追加的な汚染のおそれのある場所を通らないルートについて  
(コメント回答)

審査会合でのコメントリスト

第1図 検認測定後の放射能濃度確認対象物の輸送ルート

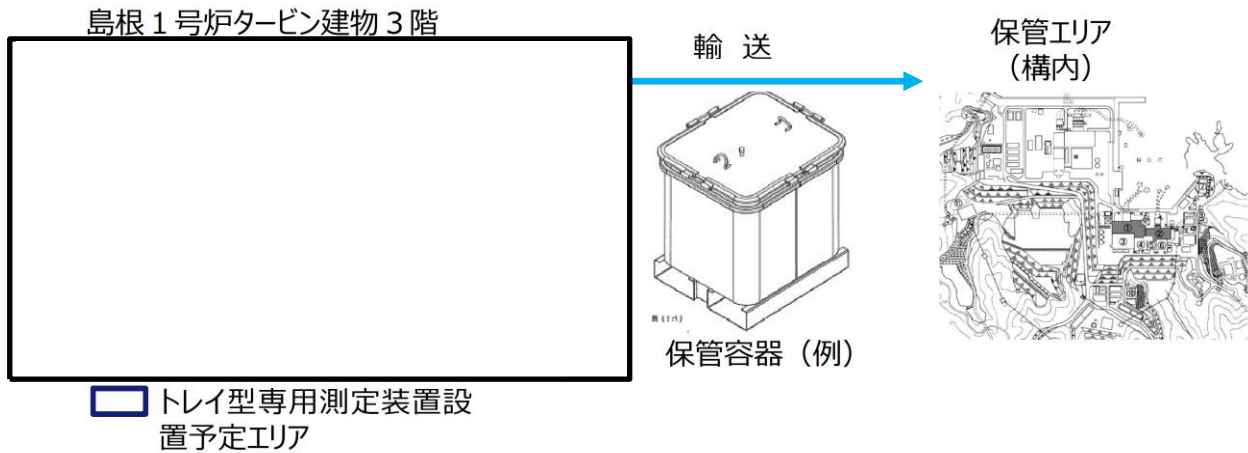
No	年月日	質問・コメント等	説明箇所
7	令和2年6月26日	検認後のクリアランス対象物が汚染のおそれのある場所を通過する可能性があることについて、追加汚染が発生しない方法を説明すること。	1～6ページ, 1.～2.の全体

No	年月日	質問・コメント等	説明箇所
11	令和2年6月8日	検認後のクリアランス対象物が汚染のおそれのある場所を通過する可能性があるが、追加的な汚染が発生しないことの担保の方法を説明すること。	1～6ページ, 1.～2.の全体

検認測定後の放射能濃度確認対象物を充填した保管容器は、第1図のとおり、汚染の恐れのない管理区域であるトレイ型専用測定装置の設置エリア出口からB区域を通過し、大物搬入口で運搬車両に積載し島根原子力発電所構内の保管エリア（非管理区域）に輸送する。

この過程で，検認測定後の放射能濃度確認対象物に追加的な汚染を発生させない方法を以下のとおり説明する。

- (A) ルート：放射能濃度確認対象物の保管容器への充填～大物搬入口への運搬
- (B) ルート：大物搬入口～保管容器の保管エリアへの輸送
